PROJET DE PARC EOLIEN DU PUECH DE SENRIERES

Commune de DURENQUE (12)

**REPONSE DU PORTEUR DE PROJET AU PROCES-VERBAL DE
SYNTHESE DES OBSERVATIONS RELATIVES
A L'ENQUETE PUBLIQUE**

Enquête publique du 5/02/24 au 9/03/24

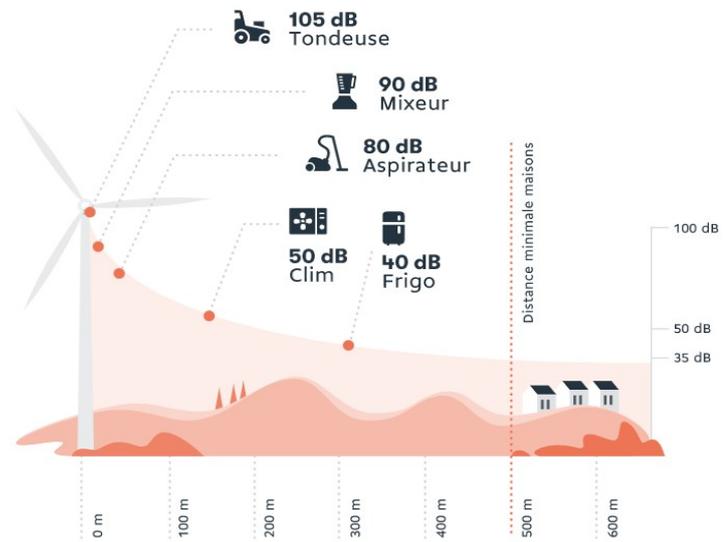
Contribution n°15 : Mr Christian Mage, habitant de Canet de Salars (25 km du projet du parc éolien) apporte son témoignage. Il habite à 1300 mètres d'un parc éolien de 6 aérogénérateurs et dénonce les nuisances sonores de ces machines. Il émet un **avis défavorable** à ce projet par solidarité avec les riverains des hameaux de Las Planas, St Joseph, Cannac, Le Peyrou, La Combe, Savinhac, St Maurice.

Il est difficile de comparer les éoliennes de 2006 avec celles envisagées en 2024 du fait de la permanente évolution technologique de la filière et de la recherche continue d'une amélioration de la régulation acoustique des éoliennes.

Les derniers modèles d'éoliennes sont, par exemple, équipés de peignes (serrations) sur leurs pâles. Il s'agit de pièces allongées en forme de « dents de scie », qui se fixent sur le bord de fuite des pales. Elles permettent d'abaisser le bruit aérodynamique de 2 à 3 décibels en moyenne, en réduisant les turbulences créées par le frottement de l'air en bout de pale. Les éoliennes du projet de Puech de Senrières seront équipées de cette récente innovation technologique.

De la même manière que des peignes ont été installés sur les derniers modèles d'éoliennes, Les constructeurs d'aérogénérateur proposent aujourd'hui des modèles disposant de 6, 8, 10 parfois 12 modes de fonctionnement en fonction de la sensibilité acoustique du site d'implantation.

Le porteur de projet confirme que le projet de parc éolien du Puech de Senrières respectera la réglementation acoustique en vigueur, aidé en cela par l'évolution technologique récente des éoliennes.

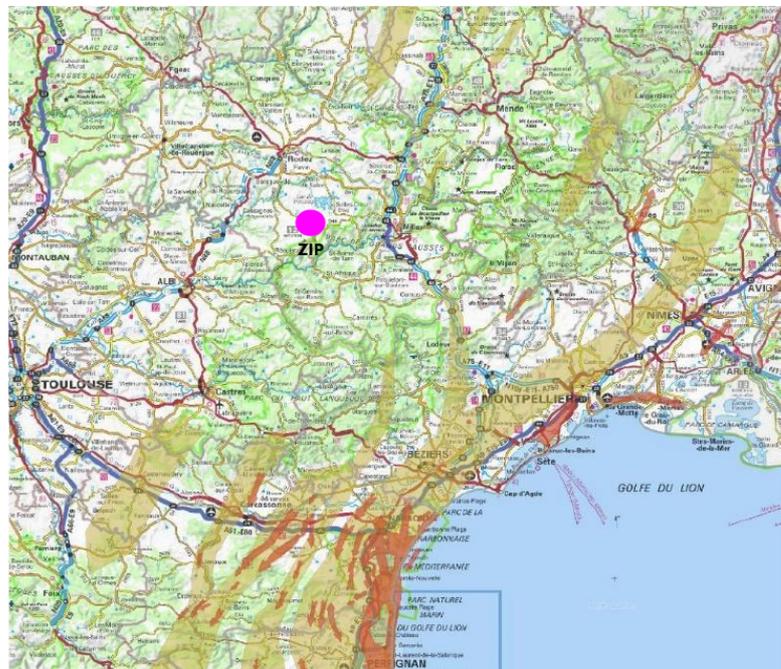
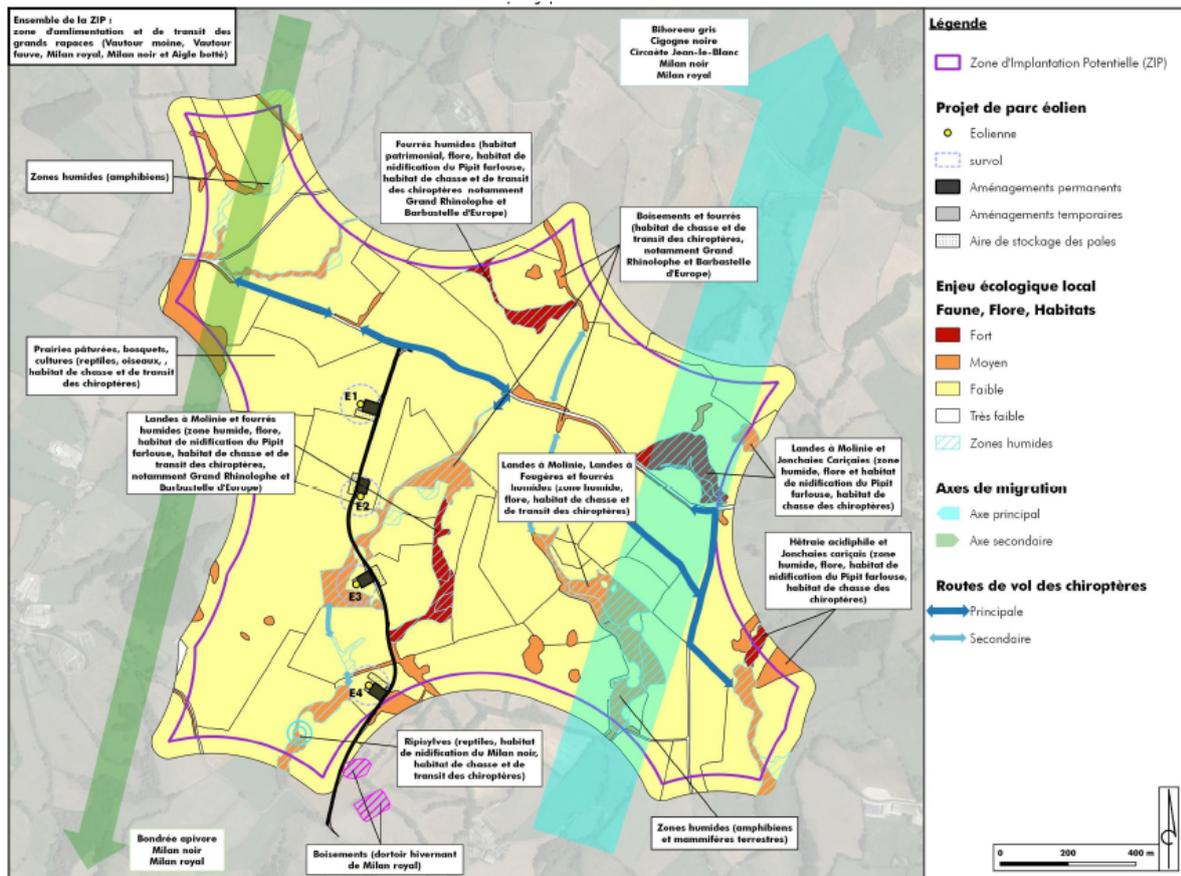
La contributrice juge que les impacts du projet ont été sous-estimés. Elle fait peut-être référence à l'avis de la MRAe, mais le porteur de projet rappelle qu'une réponse à l'avis de la MRAa a été produite, comme une demande ultérieure de dérogation espèce protégée. Ces éléments, postérieurs à l'avis de la MRAe ont grandement contribué à répondre aux remarques, recommandations et observations de la MRAe.

En ce qui concerne le positionnement du site par rapport aux axes de migrations régionaux, l'observatrice fait peut-être référence à l'illustration 20, page 20 du volet milieu naturel de l'étude d'impact. Cette cartographie présente les principaux axes couloirs de migrations sur la partie Est de l'Occitanie. Les couloirs présentés sont essentiellement d'orientation SSO-NNE à l'exception de la zone littorale.

Les déplacements des oiseaux en migration étant conditionnés par les conditions locales du relief, les voies locales de migration sont parfois sensiblement différentes. On ne peut donc faire une lecture à l'échelle régionale pour un projet de 4 éoliennes, disposées sur une ligne d'environ 1km de longueur.

Les axes de migration présents sur le site ont été identifiés par les bureaux d'études naturalistes en charge de leurs évaluations et localisations. Les couloirs de migrations ont été localisés sur l'illustration 58, page 151 du volet naturel de l'étude d'impact (voir ci-dessous).

Les couloirs de migration locaux sont représentés, dans l'illustration ci-dessus, sous la forme des flèches de couleurs bleu ciel pour le couloir principal et verte pour le couloir secondaire. Le positionnement des éoliennes est effectivement globalement parallèle à ces voies locales de déplacement de l'avifaune migratrice.

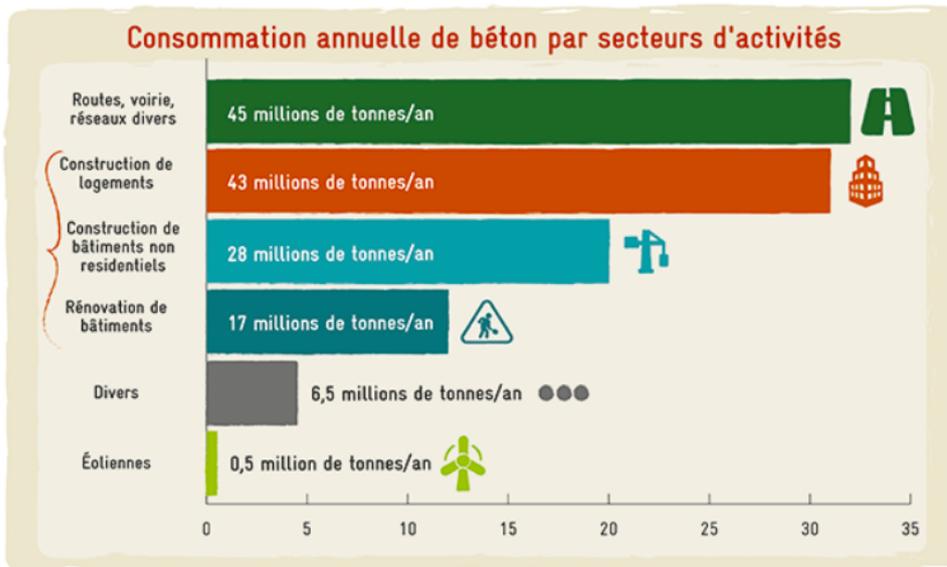
Le pétitionnaire comprend que l'observateur ressent une crainte que l'eau présente dans les sous-sols au droit du projet soit polluée par la construction et l'exploitation des équipements.

Il rappelle que l'étude d'impact d'un projet éolien est composée d'un volet relatif aux eaux, qu'elles soient superficielles, relatives au ruissellement ou souterraines. L'ensemble de ces éléments est disponible aux pages 48 à 53 de l'étude d'impact.

L'état initial conclu à l'absence de point de captage d'eau potable dans les eaux superficielles comme souterraines au sein de la ZIP. En complément, le porteur de projet rappelle les mesures mises en place pour éviter toute pollution des

milieux. Il s'agit des mesures ME1 (mise en défens des zones sensibles à proximité du chantier) relative, entre autres, à la protection des zones humides, MR1 (gestion des eaux sur le chantier) et MR2 (Réduction du risque de pollution accidentelle)

Le porteur de projet rappelle également que l'implantation des éoliennes évite toute zone humide présente sur le site. Aucune pollution des eaux n'est donc à attendre.
